Keuringsverslag van een elektrische laagspanning- en zeer lage spanningsinstallatie

NIET CONFORM

Datum keuring: 18/01/2023

Straatnaam Ninoofsesteenweg
Huisnummer 198
Busnummer 2e
Postcode 1700
Gemeente Dilbeek
Land België

Afbeelding schakel- en verdeelbord:

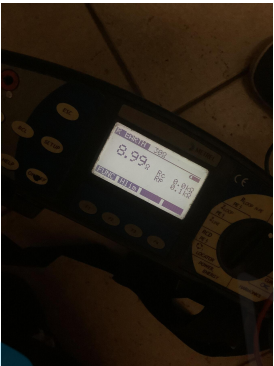
Visueel nazicht (algemeen)	NOK	Directe aanraking	OK	Indirecte aanraking	OK
Aansluitingen	NOK	schema in bijlage door Aceg vzw	NA		
Equipotentiale verbindingen	NOK	Doorsnede geleiders	OK		
Continuïteit	OK	Verlichting / toestellen	OK

I1.01 Eéndraadschema van de installatie is te voorzien en/of te vervolledigen. (Boek 1 Afdeling 2.12 - 2.13 en 3.1.2 en 9.1.2)

I1.02 Situatieschema van de installatie is te voorzien en/of te vervolledigen. (Boek 1 Afdeling 2.12 - 2.13 en 3.1.2 en 9.1.2)

I2.01 De waarde van de isolatieweerstand van één of meerdere stroombanen is kleiner dan 0,5M ohm (Boek 1 Onderafdeling 6.4.5.1.)

I5.13 De nominale spanning dient duidelijk vermeld te worden op een oordeelkundig gekozen plaats. (Boek 1 Onderafdeling 3.1.3.3.)

nota/note 18 De elektrische installatie is grondig na te zien en conform te maken volgens de voorschriften van het AREI boek 1.
